調 查 報 告

壹、案由：據審計部109年度中央政府總決算審核報告，交通部觀光局補助蘇澳冷泉再造特色增值計畫，宜蘭縣蘇澳鎮公所未依核定計畫辦理阿里史溪污水整治，致水質髒污產生惡臭而封閉設施，且疏未申請變更冷泉井溫泉開發及使用計畫書，致設施於完成驗收後即因水量不足而閒置未用，交通部觀光局亦未切實審查提案即核定補助計畫，復未就計畫執行缺失落實管考作業並適時導正，致無法發揮補助計畫效益等情案。

圖1 污水截流策略實際施工內容與計畫內容示意圖

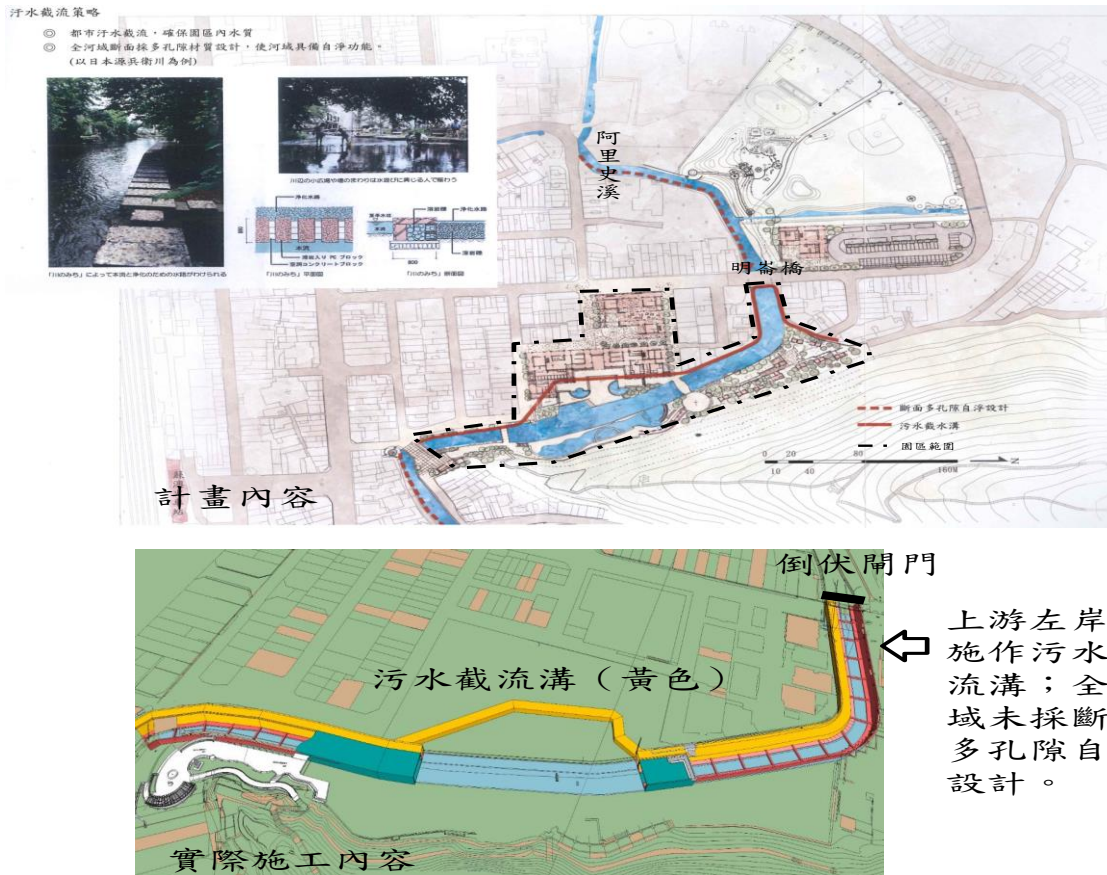
1、審計部表示：蘇澳鎮公所於105年10月17日審議同意通過之第1期冷泉工程細部設計圖書，僅於冷泉公園園區上游處設置倒伏閘門（平時立起）阻擋水流及於園區內施作污水截流溝箱涵，將上游雨水與生活污水全部引流至園區下游（詳圖1），並未依觀光局核定之蘇澳冷泉計畫內容及交通部審議之基本設計報告，於公園上下游河域斷面採用多孔隙材質設計，使河道具備自淨功能之污水截流策略，致本項工程雖於108年7月19日竣工，卻因完工後之污水截流溝箱涵係將公園園區上游之雨水與生活污水全部引流至下游，而非僅截流污水，且園區內上游左岸未施作污水截流溝，造成園區內阿里史溪河道因無溪水流入，僅餘河道上少量冷泉湧水及園區內上游左岸排放之污水，致因水質髒污且未流動而生惡臭。

- 2、蘇澳鎮公所檢討表示：1.該所辦理蘇澳冷泉計畫，規劃將原流經冷泉公園園區內之阿里史溪地下箱涵拆除，整合成為開放水域空間，並於內政部營建署（下稱營建署）當時補助辦理之「蘇澳鎮阿里史溪L幹線雨水下水道改善工程」（註：非蘇澳冷泉計畫內之工程）納入污水工項，由於該工項非屬流域綜合治理計畫補助範圍，遭營建署審查意見要求刪除。2.公園段未如預期溪底冒出大量冷泉水，致水流動性變差。加上河道斷面寬、死角多，產生回流易孳生青苔，以及冷泉富有磺味，礦物質與陽光結合產生漂浮物，夏季視覺上容易感覺髒亂惡臭。3.宜蘭縣政府尚未完成阿里史溪污水下水道系統整治，打開倒伏閘門水量雖變大，但是污水也會進入公園河道內。4.為

改善水質，該所另案辦理「蘇澳冷泉L幹線雨水下水道水質改善工程」，於110年12月17日竣工，及於111年3月初將溪河土壤送行政院農業委員會花蓮區農業改良場檢驗，將與技師討論適合之水生植物，進一步提升阿里史溪水質。

圖2 大眾池支柱經冷泉侵蝕後照片

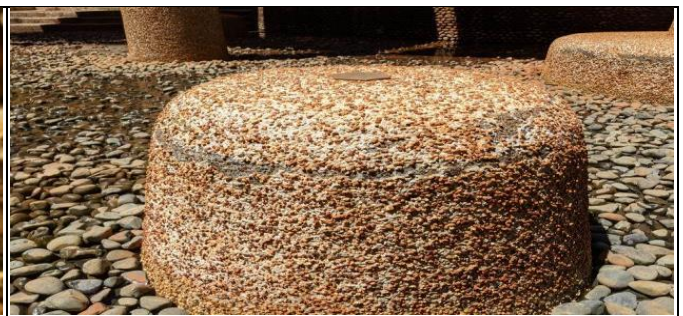
7月11日至10月31日免費對外開放試營運期間，即因浸泡冷泉水之大眾池四周（包括兒童池、戲水池A、B、泡水池）、親水階梯、池內水椅、支柱，及泡水池水中迴廊池底等，係採用細小石子之洗石子或抵石子工法施工，經冷泉水浸泡後產生化學反應致表面水泥剝落，小石子突出產生銳角割傷遊客（詳圖2、3），以致試營運期滿後，自108年11月1日起停止對外開放，迄110年3月底止仍無法正式營運，衍生拆除已施作設施及增耗改善支出。

- 2、蘇澳鎮公所檢討表示：1.大眾池設計構想、工法及材質，皆係參考原冷泉公園未整修前之施工方式，當時侵蝕狀況並不明顯。2.大眾池溢水孔過少，水流動性不佳，致池畔洗石子鋪面長期浸泡於具有碳酸之冷泉水，侵蝕其水泥呈現洗石子凸出狀易割傷腳底。3.解決方案：該所另案辦理「蘇澳冷泉設施大眾池改善工程」（110年7月23日竣工，結算金額834萬9,593元），打除阻塞水源之水泥設施，增加水的流動性。接觸冷泉之鋪面更換成石材，增設3處溢水口及擋水閘門，增加池體新舊水自我更新之效率。
- 3、本院111年3月29日現勘，冷泉公園大眾池環境、水質確已改善，蘇澳鎮公所表示，已公告自111
